廃炉発官R1第225号
令和2年3月12日

福島第一原子力発電所 特定原子力施設に係る実施計画 変更認可申請書

2021年度までの放射性固体廃棄物等の想定保管量と保管容量の反映に伴い、下記の通り変更を行う。

- ・2021年度までの放射性固体廃棄物等の想定保管量と保管容量の反映

図2. 1. 1-2-2 瓦礫類の線量区分毎の想定保管量と保管容量の比較

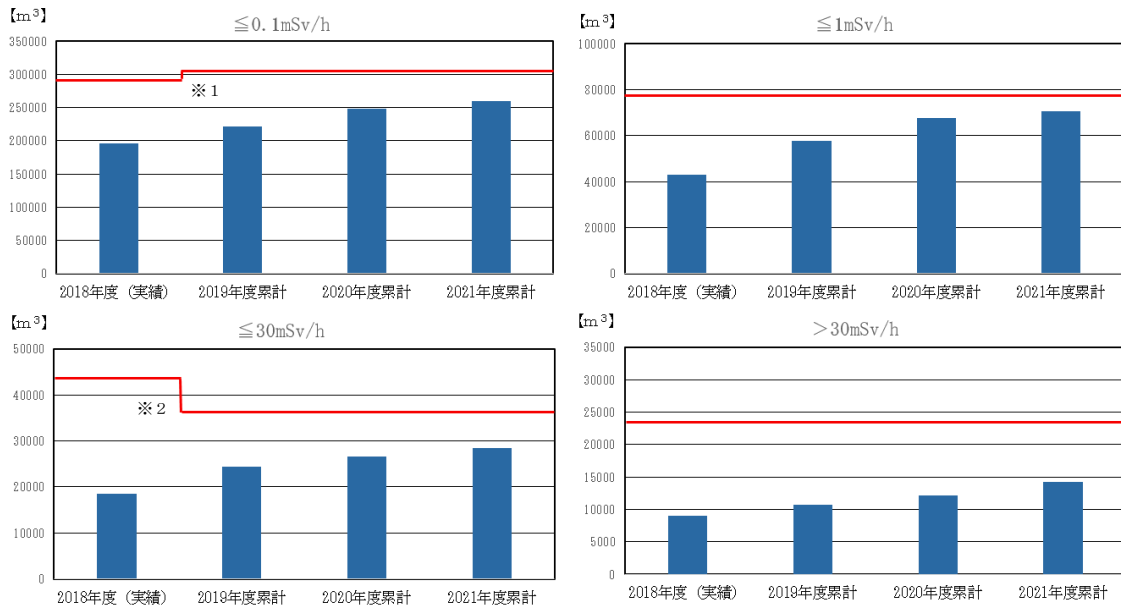
2019 年 3 月現在の瓦礫類の一時保管エリアの保管容量は，約 432,400m³ であり，保管量は，約 266,100m³ である。また，2022 年 3 月においては，保管容量約 439,100m³ に対して，想定保管量は，約 373,400m³ と見込んでおり，2021 年度末までの保管容量は総量として確保されるものとする。

図 2. 1. 1 - 2 - 3 伐採木の想定保管量と保管容量の比較

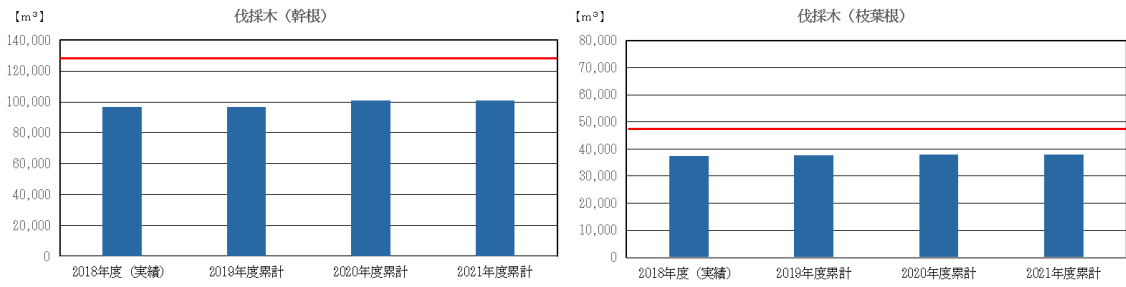
2019 年 3 月現在の枝葉根の一時保管エリアの保管容量は、約 47,600m³ であり、保管量は、約 37,400m³ である。また、2022 年 3 月においては、保管容量約 47,600m³ に対して、想定保管量は、約 38,000m³ と見込んでおり、2021 年度末までの保管容量は確保されるものとする。

また、2019 年 3 月現在の幹根の一時保管エリアの保管容量は、約 128,000m³ であり、保管量は、約 96,600m³ である。また、2022 年 3 月においては、保管容量約 128,000m³ に対して、想定保管量は、約 100,900m³ と見込んでおり、2021 年度末までの保管容量は確保されるものとする。

図 2. 1. 1 - 2 - 4 使用済保護衣等の想定保管量と保管容量の比較

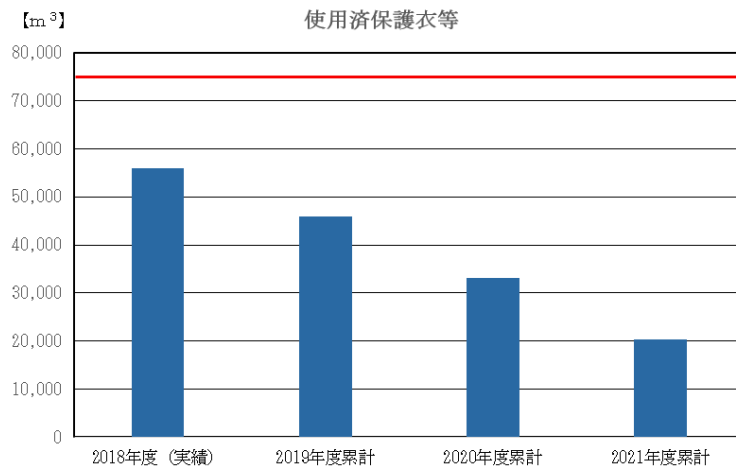
2019年3月現在の使用済保護衣等の一時保管エリアの保管容量は、約74,500m³であり、保管量は、約56,000m³である。また、2022年3月においては、保管容量約74,500m³に対して、想定保管量は、約20,400m³と見込んでおり、2021年度末までの保管容量は確保されるものとする。

図 2. 1. 1 - 2 - 5 放射性固体廃棄物の想定発生量と保管容量の比較

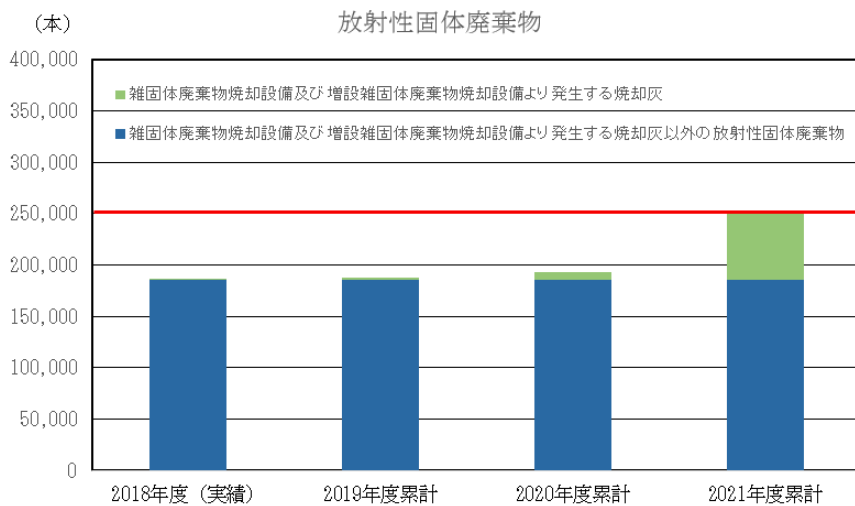
固体廃棄物貯蔵庫の一部を瓦礫類の一時保管エリアに使用することにより, 放射性固体廃棄物の貯蔵能力はドラム缶約 252,700 本相当となるが, 想定保管量は2022年3月においてドラム缶約 250,500 本相当と見込んでおり, 放射性固体廃棄物の保管に支障はないものとする。
